**DECLARATION DE PROJET EMPORTANT MISE EN COMPATIBILITÉ
DU PLAN LOCAL D'URBANISME (PLU) DE LA COMMUNE
D'ITTEVILLE**

ENQUÊTE PUBLIQUE Du 17 juin au 17 juillet 2024

Conclusion et avis motivé

Du commissaire enquêteur

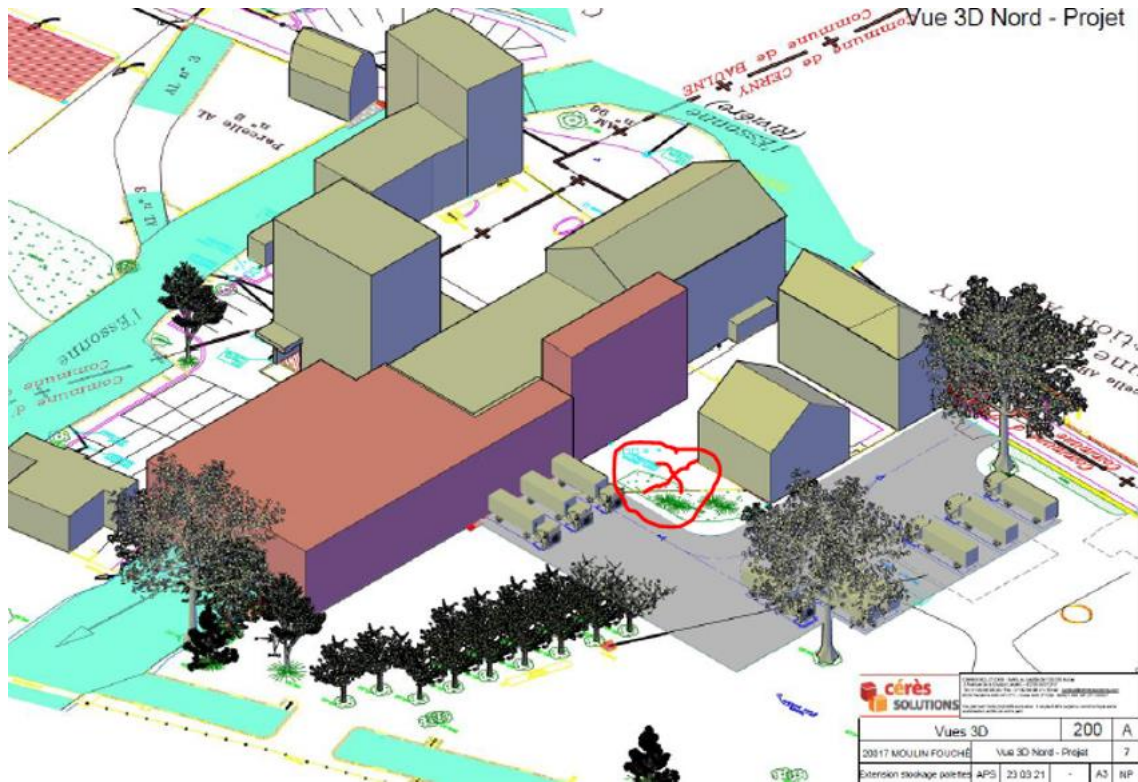
Avis du commissaire enquêteur : Les Moulins Fouché ont répondu dans le cadre du mémoire en réponse à mon PV de synthèse et ont apporté des éléments de réponse à ces observations :

: La réponse affirmative de la commune semble satisfaisante. Les 24 pilotis étant alignés dans le sens du courant (répartis sur deux files), la résistance hydraulique devrait être faible.

Je peux ajouter que la démolition prévue d'un bâtiment pour la construction du parking (donc pour un retour de son emplacement au niveau du terrain naturel), constituera un obstacle de moins pour l'extension des crues.

« Pour rappel la côte de référence au moulin du Gué est de 53,57m et le niveau de la sous-face du bâtiment projeté est de 53,96m.

Concernant le bâtiment en lui-même il est prévu sur pilotis en zone saumon.

La surface totale emprise au sol des pilotis = 24m² (24 pilotis)

Le futur parking sera bien au niveau du terrain naturel, les déblais non ré-utilisés sur site seront évacués au fur et à mesure.

Pieux à la tarière creuse

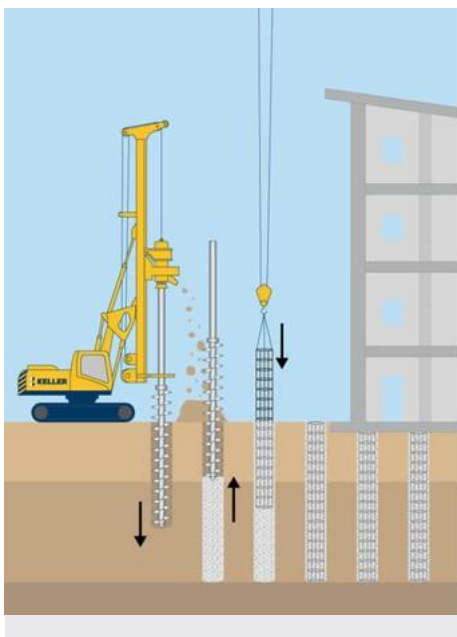
Pour le mode de réalisation des pieux, voici la réponse du maître d'œuvre de l'extension à mon inquiétude quant à la réalisation de pieux à l'aide de bentonite à proximité du cours d'eau, et des risques de pollution qu'elle pouvait engendrer :

« Il n'est pas prévu de réaliser des pieux en les forant à la bentonite, mais en les réalisant par la technique classique, de forage à la tarière creuse. Le forage est directement « comblé » par refoulement du béton par le centre de la tarière qui remonte au fur et à mesure du coulage. Il n'y a donc aucune propagation de matériaux dans le sol et dans la rivière plus particulièrement. Ce mode de fondation sera confirmé par l'étude de sol d'exécution. »

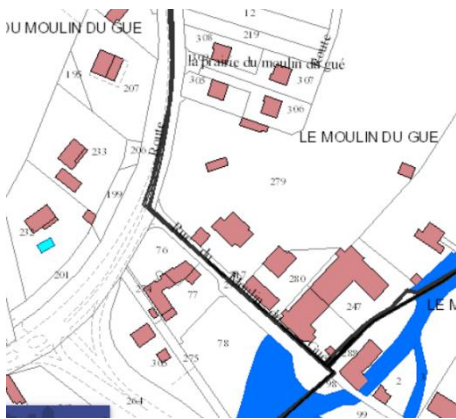
Il a été constaté la présence d'un mur en pierre au droit des riverains situés juste au Nord du site. Dans la modélisation, il a été considéré que ce mur en pierre faisait 3m de hauteur. Il a cependant été constaté un trou dans ce mur à l'angle de la parcelle, Il est préconisé de reboucher ce trou afin que le mur en pierre fasse trois mètres de hauteur sur tout son linéaire. Il sera nécessaire de vérifier qu'il n'y a pas d'autres ouvertures dans le mur auquel cas celles-ci pourront être rebouchées.

Il est préconisé la mise en place d'un écran acoustique sur mesure autour du parking de l'extension. Cet écran sera composé de trois face : Les face 1 et 3 situées respectivement côté Nord-Est et côté Ouest feront 4.50 mètres de hauteur. - La face 2 située côté Nord fera 3 mètres de hauteur.

Sur le premier point je considère que le rebouchage du mur pourrait être pris en charge par les Moulins Fouché, en revanche la construction d'un mur de 3 à 4,50 mètres autour du parking serait inesthétique, très onéreuse pour ne protéger que quatre pavillons (lotissement la Prairie du Moulin du Gué) dont le plus proche se trouvera à 35 mètres minimum de l'extrémité du parking, et non conforme au règlement du PLU de la commune.

Il serait souhaitable qu'une autre solution soit envisagée, dans le cadre du permis de construire de l'extension du moulin.
